杨凌示范区建设工程规划批前公示牌

杨陵区碧水华庭项目

拟调整方案总平面图

杨凌示范区建设工程规划批前公示牌

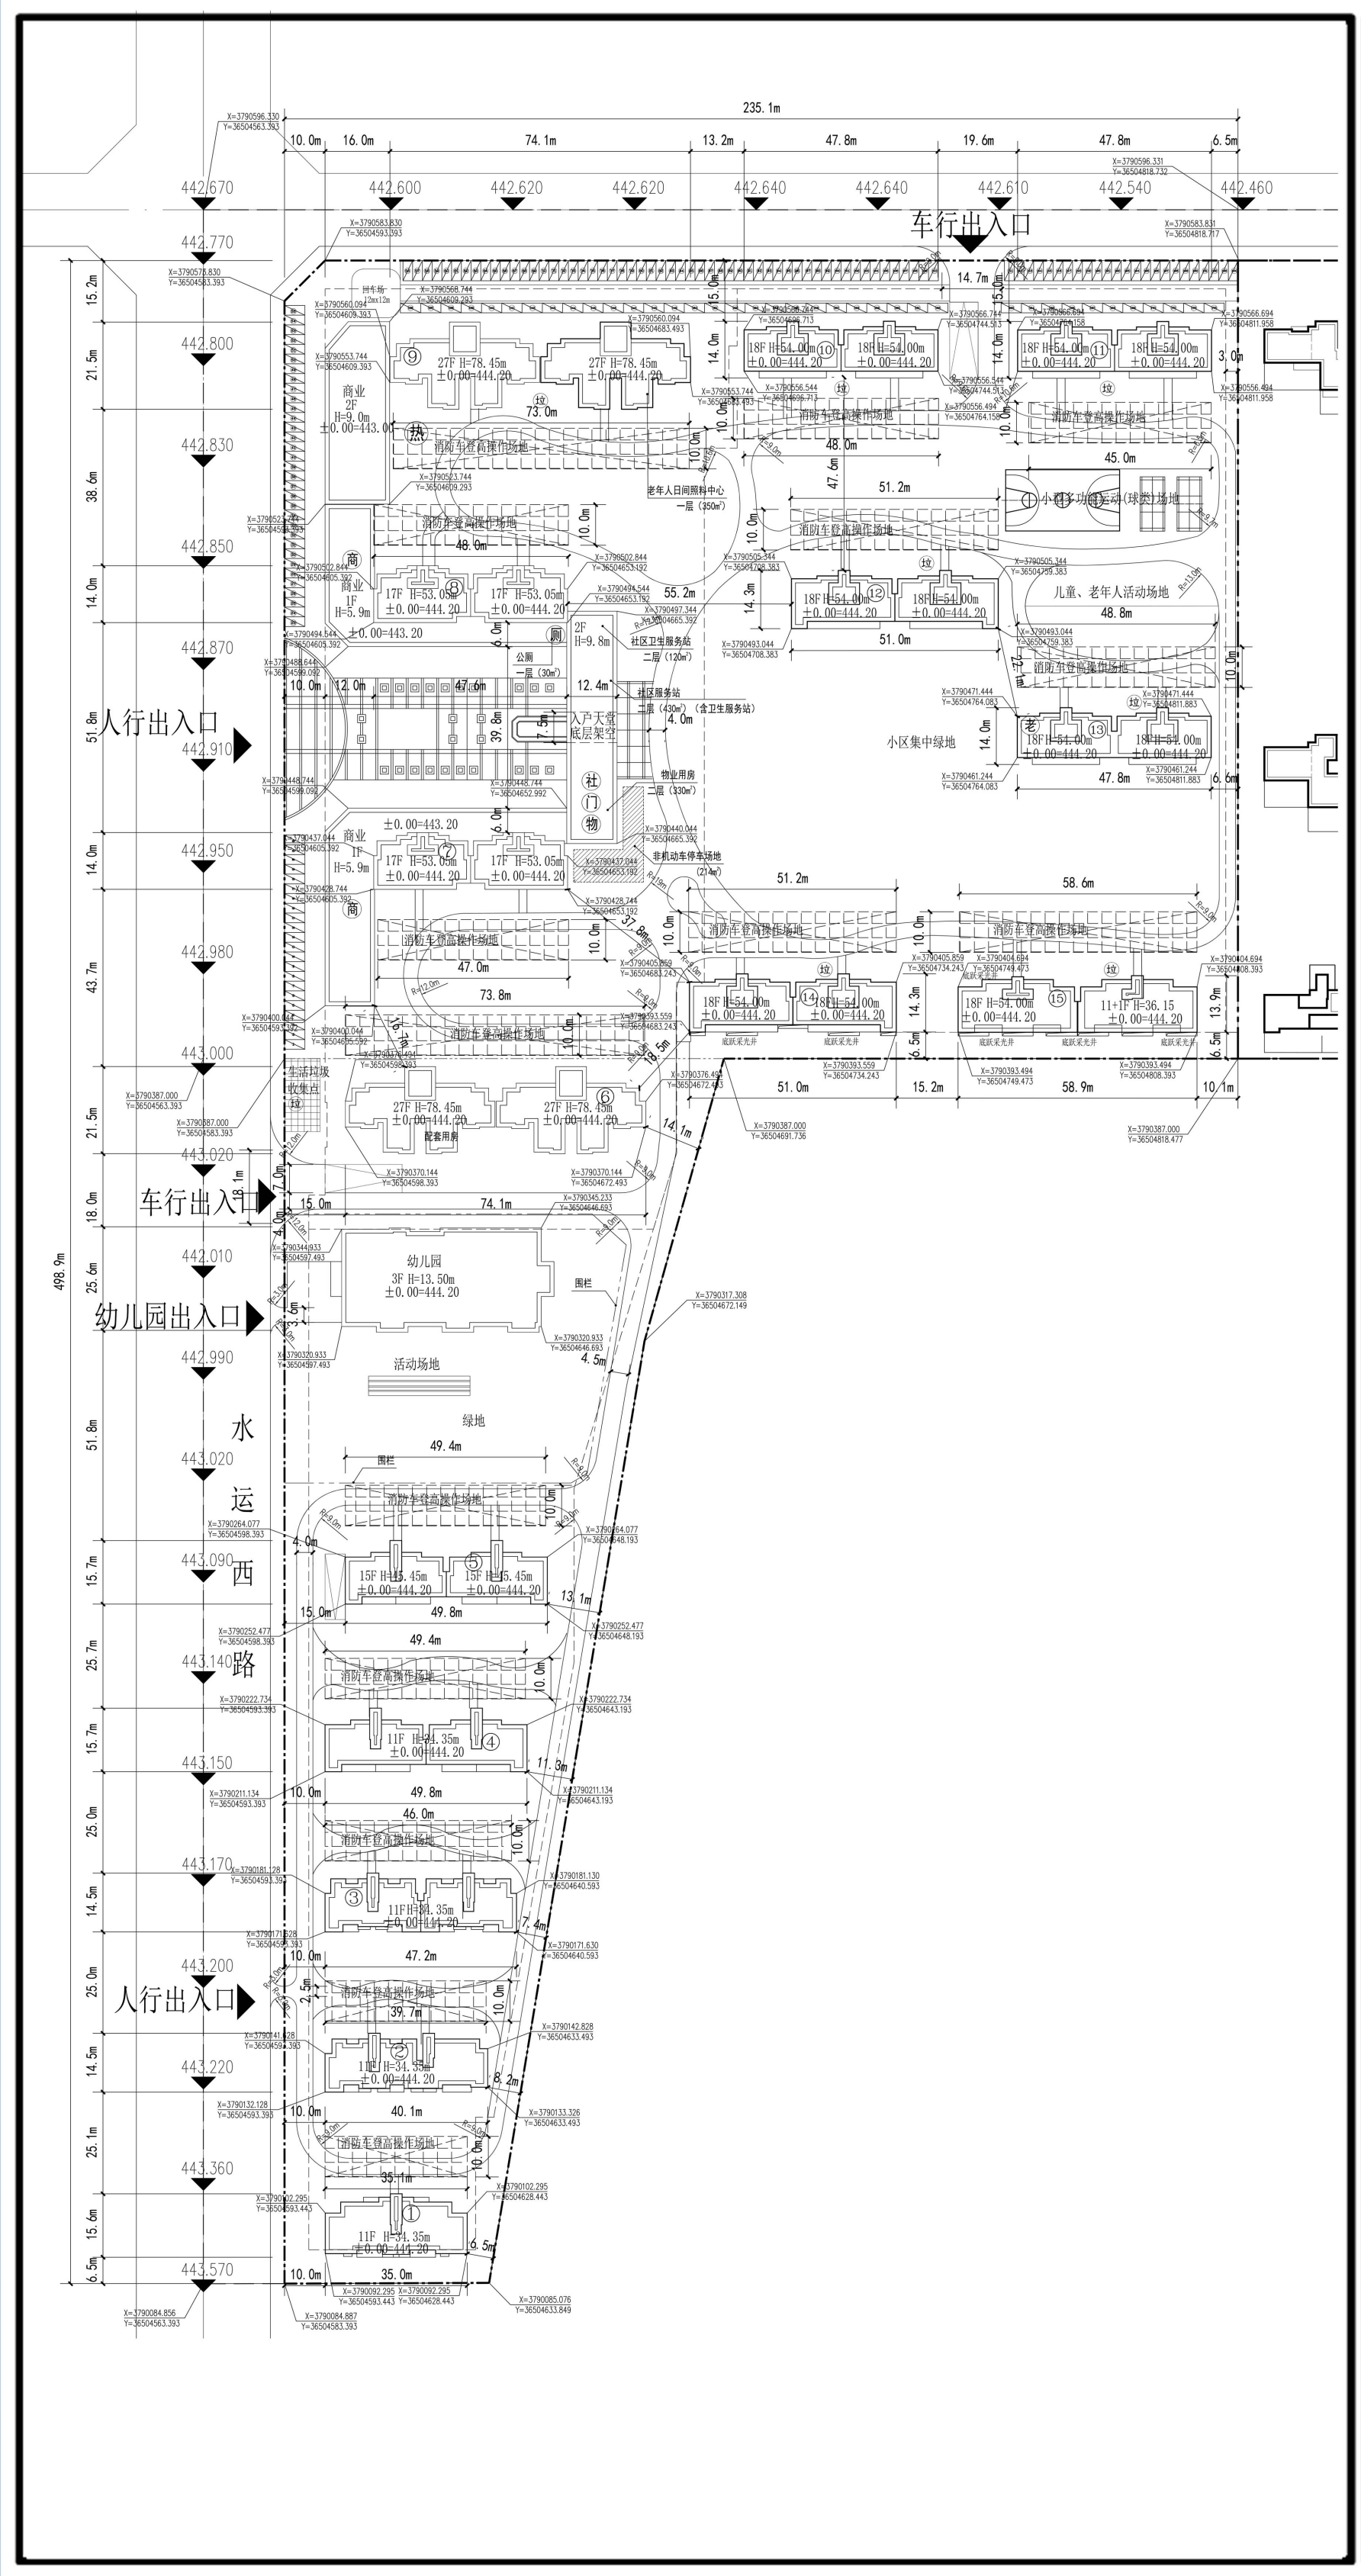
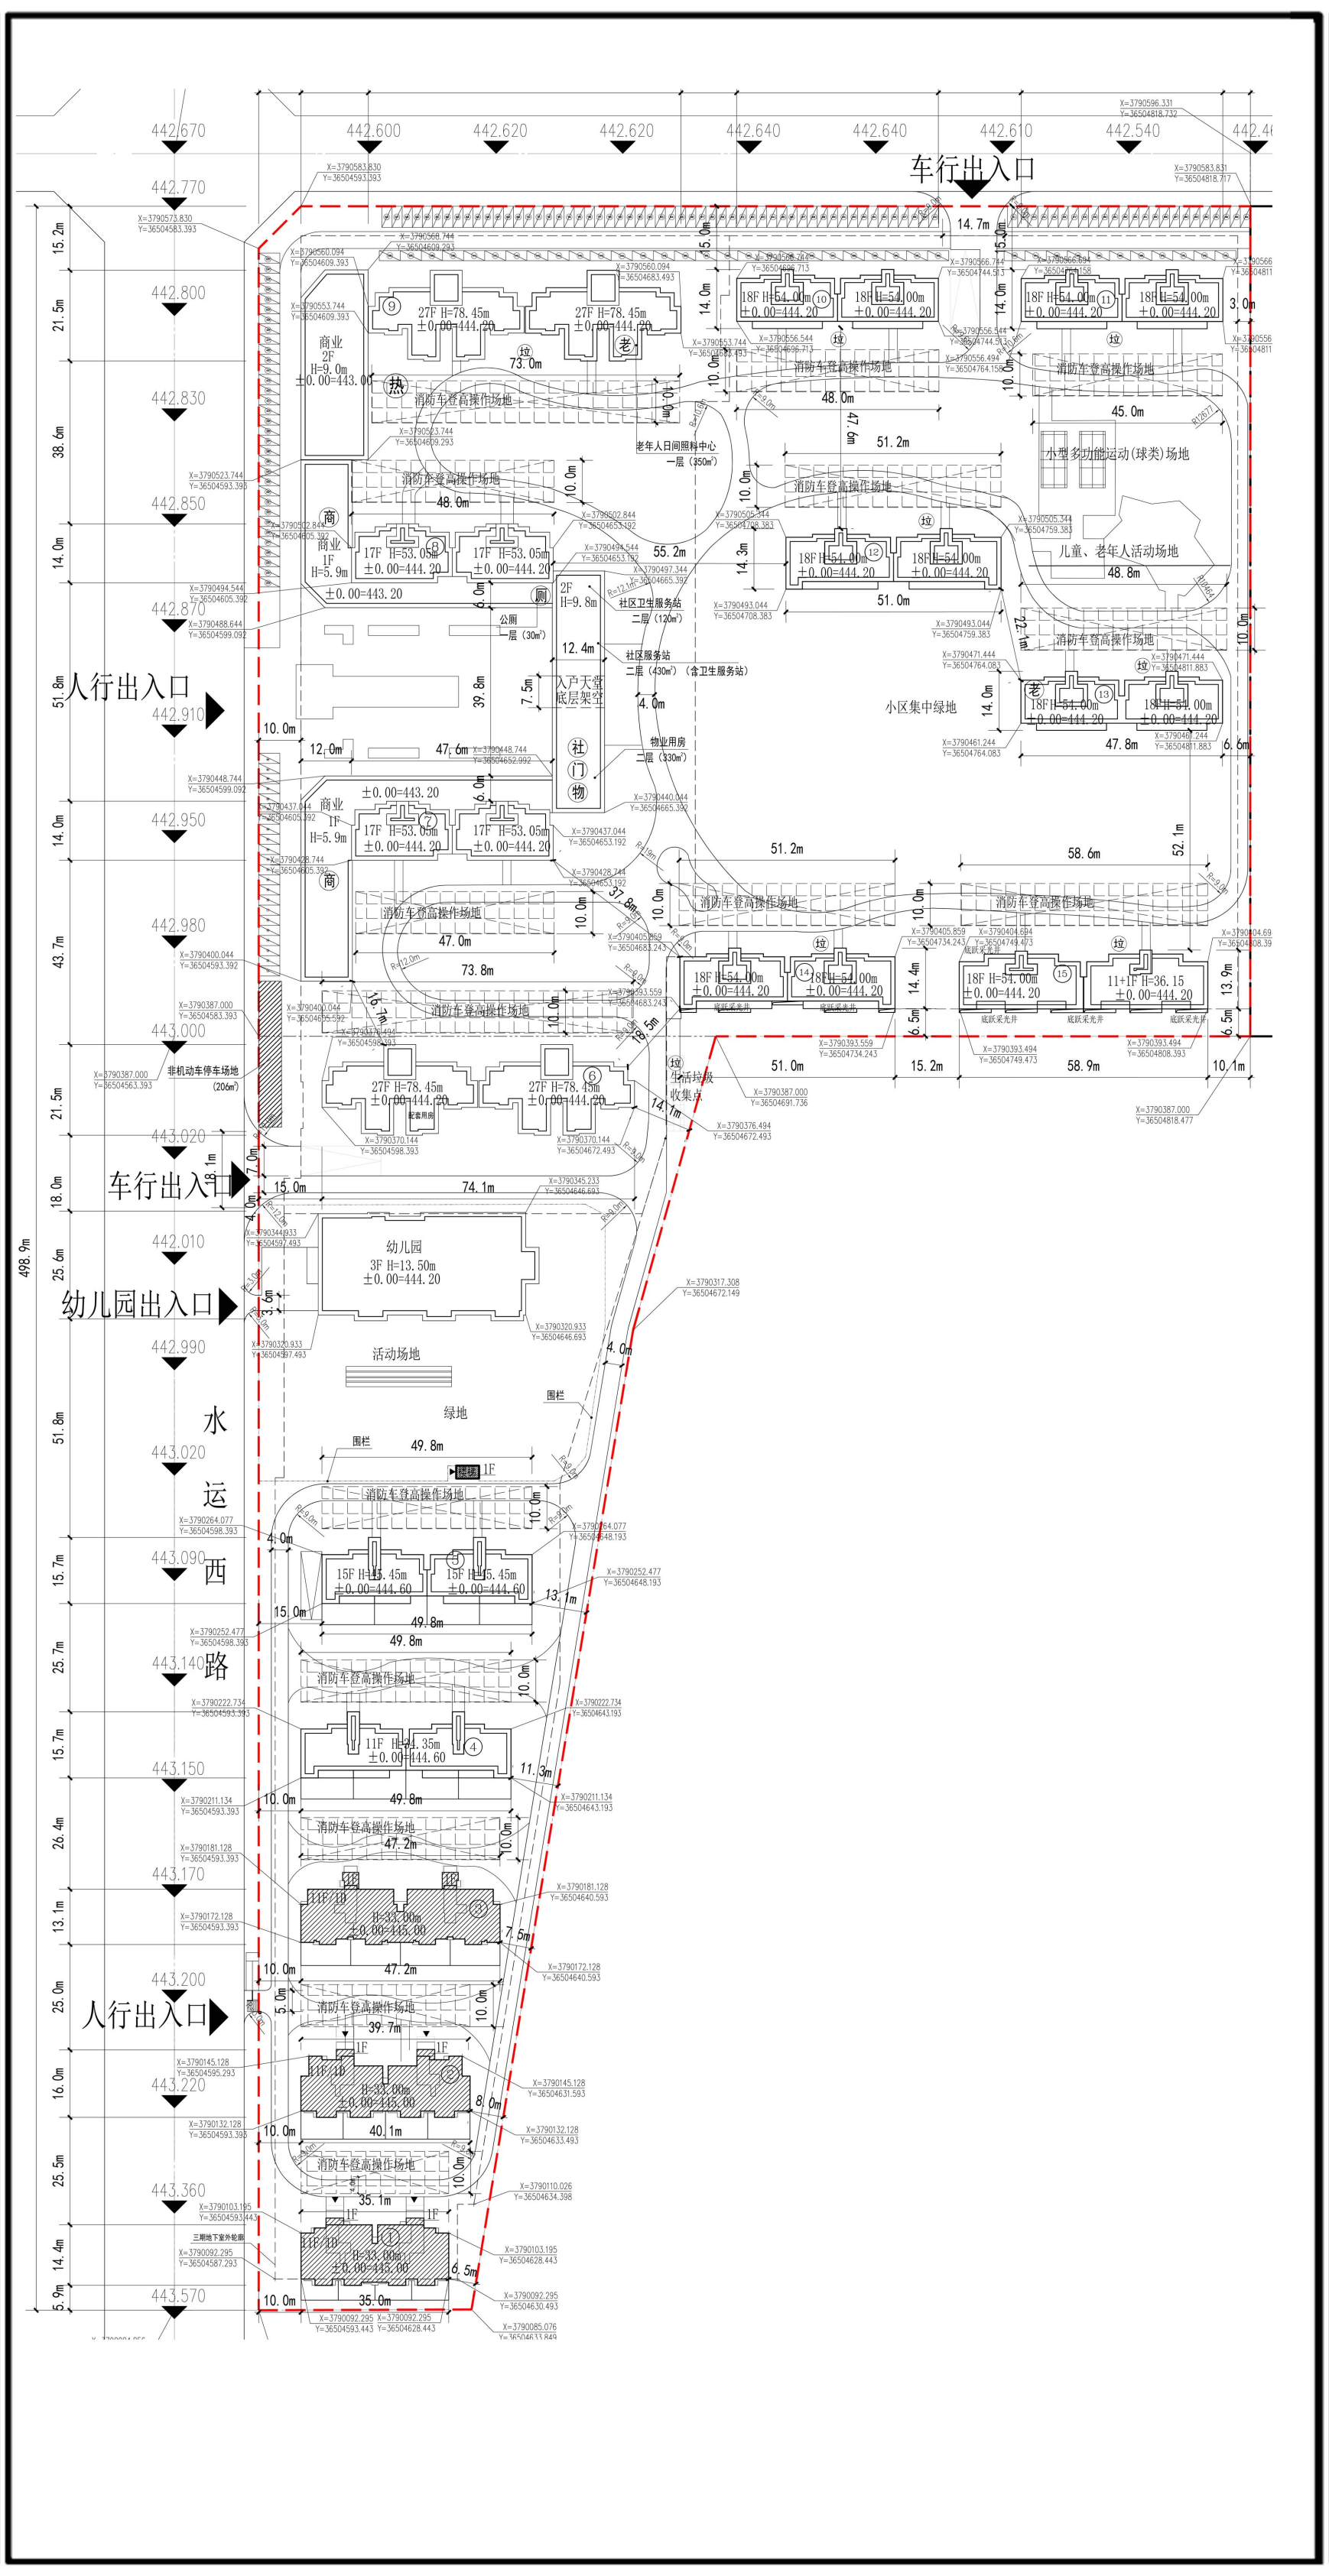
总平面调整：

1、1#住宅总平面定位四角坐标有两处坐标未改保持原坐标。为了户型功能更优，西北角和东北角坐标上移扩出0.9m，地上总建筑面积基本保持不变。

2、2#住宅总平面四角坐标有三处未改，保持原坐标。为了户型功能更优，东南角坐标下移扩出1.2m，与西南角坐标平齐，地上总建筑面积基本保持不变。

3、地面非机动车停车场地由原来小区院内、大门东侧调整到6#楼西侧、靠近水运西路侧，方便业主停车。占地面积缩小3平米。

4、生活垃圾收集点由原来6#楼西侧调整至6#楼东侧，原位置调整为地面非机动车停车场地。

5、考虑噪音影响用户，取消了原规划总平面图中的篮球场地，保留羽毛球运动场地，室外分散增加乒乓球场地。
